都市計画道路の変更（五反田駅付近広場第1号）

令和5年3月8日
第177回品川区都市計画審議会資料

□ 都市計画道路・・・変更（東京都決定）

＜変更概要図＞

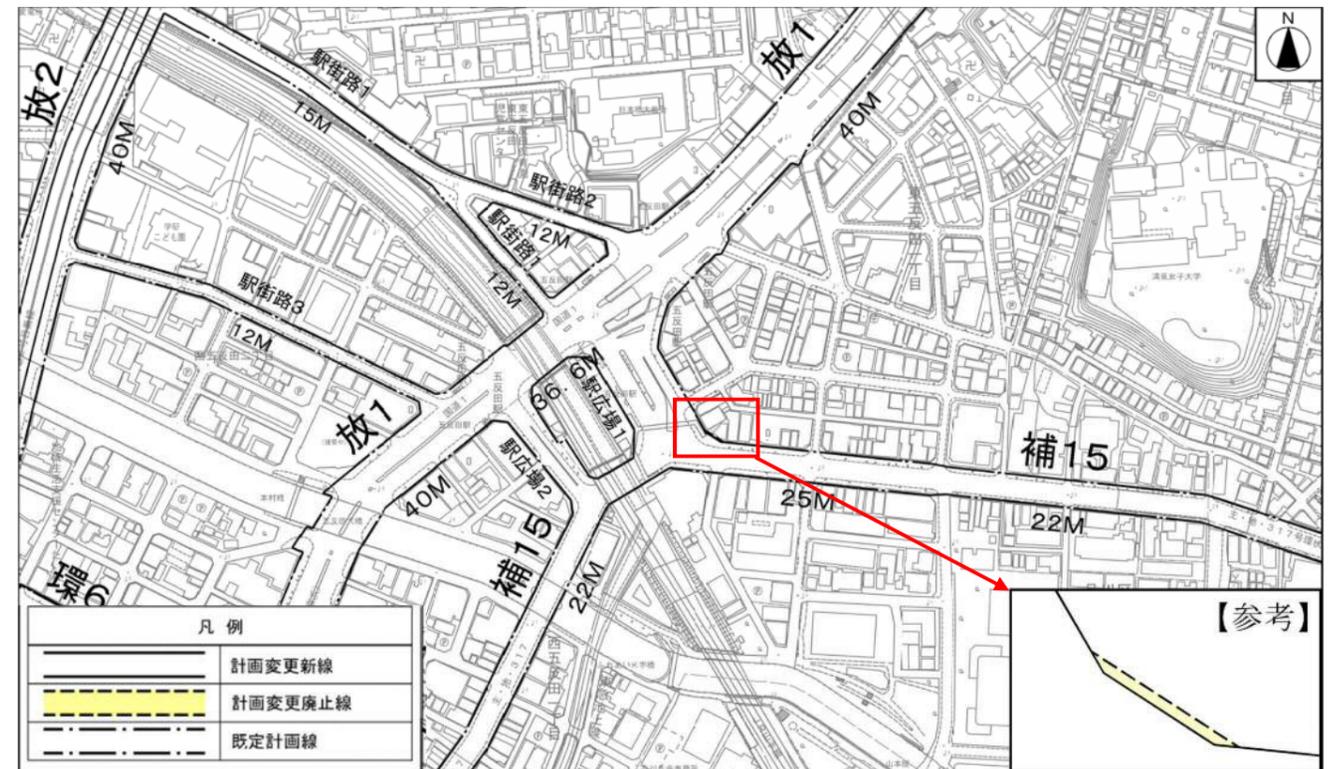
都が管理する五反田駅付近広場第1号と補助第15号線は、本線部が整備されているものの隅切り部が未整備となっている。

都市計画は適時適切な見直しが必要なことから、都において現在の「都道における道路構造の技術的基準に関する条例」等を踏まえて検証を行った結果、現在の隅切り長が道路構造条例等を満たしていることが確認されたため、現在の道路に合わせた都市計画変更を行う。
